P5253 JS F 67580 Mertzwiller

N° ITOE0186-fr

15/02/2016

## 1. Évolution de la version programme de la carte CU-OH-01 : De 01.03 vers 02.00

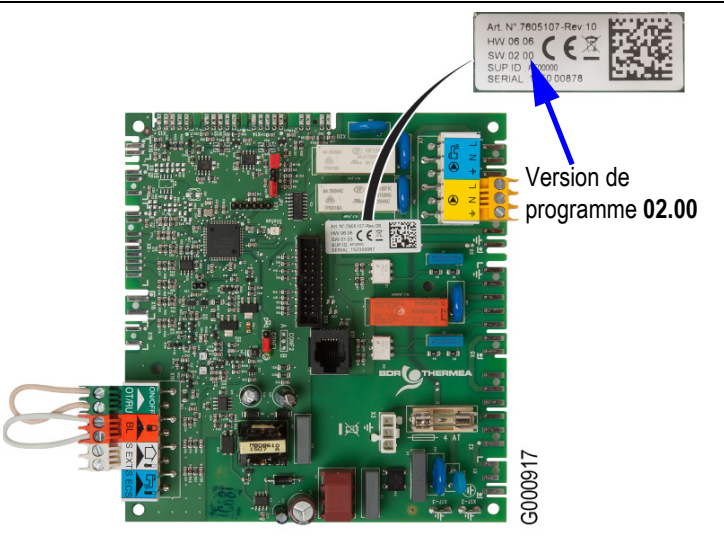
Description des modifications :

- La carte électronique **CU-OH-01** à partir de la version **02.00** est compatible avec le module intérieur hybride **200 XSL HYBRID**.
- Menu Information :
  - Paramètre **PM001**: Consigne calculée chauffage(°C), devient **PM002**
  - Ajout du paramètre **AM101** : Consigne calculée brûleur (°C) - point de consigne interne,
- Paramètres utilisateur :  
Paramètre **DP020** : Post-fonctionnement de la pompe après production ECS, devient **DP213** (réglage d'usine 3 mn)
- Paramètres installateur :  
Paramètre **AP078** : Présence de sonde extérieure, devient **AP056**.

#### Vérification de l'appairage des cartes option **SCB-04** (S4b et S4c) :

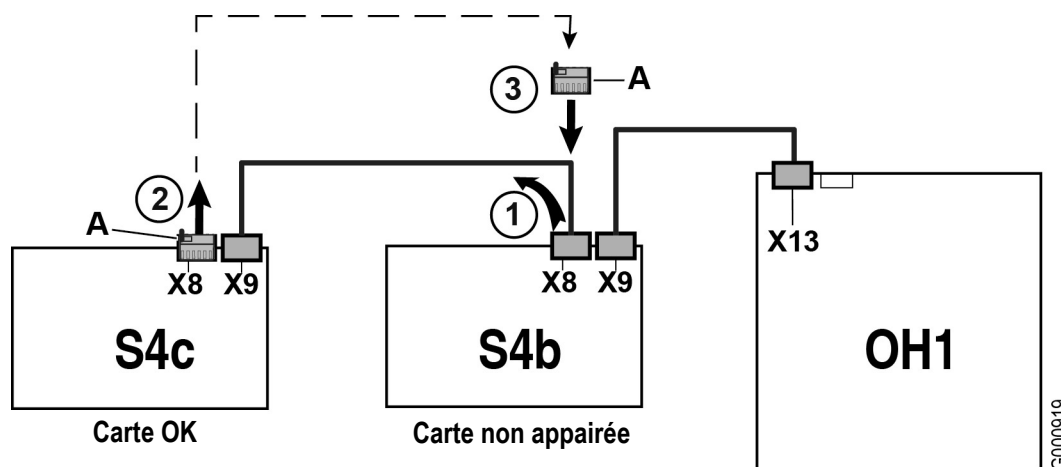
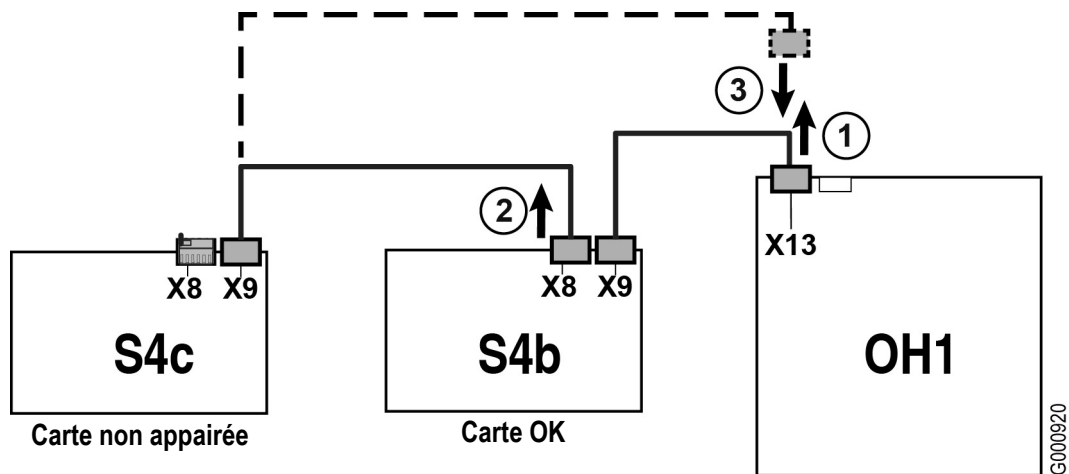
Dans certains cas, l'une des deux cartes options **SCB-04** (à l'affichage : S4b ou S4c, selon la position de la roue codeuse) n'est pas correctement appairée. Dans ce cas, le circuit avec vanne 3 voies correspondant n'est pas réglé. Le symptôme de carte non appairée est l'absence d'affichage de la température extérieure (la sonde extérieure est raccordée sur la carte **CU-OH-01**, mais est également détectée par les cartes option). Pour vérifier ou rétablir l'appairage correct de la carte, procéder comme indiqué ci-après :

- Afficher la carte **S4b** ou **S4c** à vérifier, à l'aide du menu . Valider avec la touche .
- Accéder au menu Information ,
- A l'aide des touches + / - afficher le paramètre **AM027** (température extérieure) : si aucune valeur n'est affichée (affichage ---), cette carte n'est pas correctement appairée. Si la température extérieure s'affiche, la carte est correctement appairée.
- Procéder de la même manière pour la deuxième carte option.

- ▶ Accéder au menu installateur : appuyer sur les 2 touches de droite et sélectionner l'icône . Valider avec la touche .
- ▶ Accéder au paramètre **AD** (en fin de liste) et valider : la fonction auto-détection s'exécute. L'afficheur revient à l'affichage principal.
- ▶ Vérifier l'affichage correct du paramètre **AM027** (température extérieure) pour les deux cartes options. Si le problème persiste (carte non appairée correctement) procéder comme indiqué ci-après.

##### Cas 1 (carte S4b non appairée) :

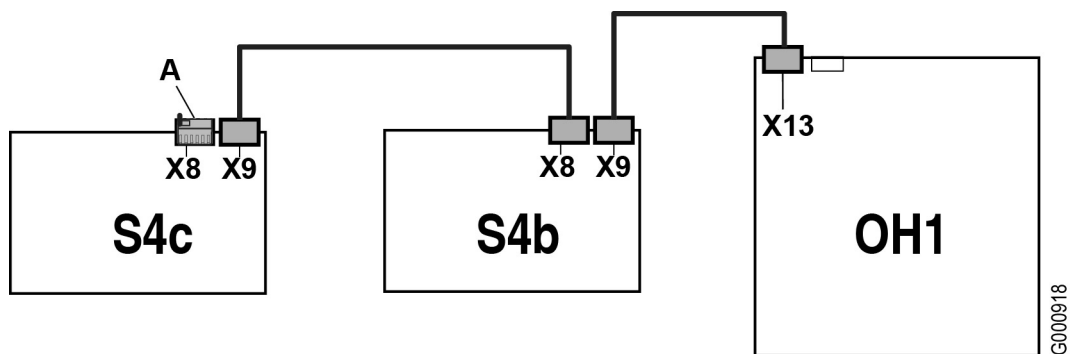
1. Sur la carte S4b : débrancher du connecteur **X8**, le câble BUS venant de la carte **S4c**,
2. Débrancher de la carte **S4c**, le connecteur de terminaison **A**,
3. Brancher le connecteur de terminaison **A** sur le connecteur **X8** de la carte **S4b**.

- ▶ Rétablir l'alimentation électrique de la chaudière.
- ▶ Faire une autodétection, pour cela :  
Accéder au menu installateur : appuyer sur les 2 touches de droite et sélectionner l'icône .
- ▶ Entrer le code **0012** puis valider.
- ▶ Accéder au paramètre **AD** (en fin de liste) et valider : la fonction auto-détection s'exécute.  
L'afficheur revient à l'affichage principal.
- ▶ Couper l'alimentation électrique de la chaudière.
- ▶ Rebrancher les deux cartes **S4b** et **S4c** en configuration normale :

- ▶ Remettre la chaudière sous tension.
- ▶ Les deux cartes options sont appairées.
